DODATEK Č. 4 KE SMLOUVĚ O DÍLO

Stavba č. 45109 Záchranná stanice pro volně žijící živočichy;

DODATEK Č. 4 SMLOUVY O DÍLO

k provedení stavby č. 45109 Záchranná stanice pro volně žijící živočichy

Detail oplechování SO.02

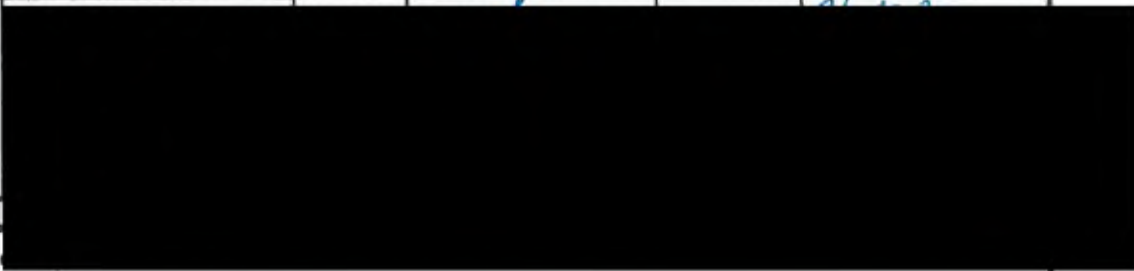
Dle předloženého návrhu doplněno oplechování mezi přízdívky a opláštění cementovláknitou deskou na objektu SO.02. Projektantem byla doplněna PD v místě řešeného detailu.

U objektu SO.02 není v PD řešena mezera mezi přízdívkou a opláštěním cementovláknitou deskou. Z ohledem na pokračující práce v objektech je nutné změnu provést neodkladně.
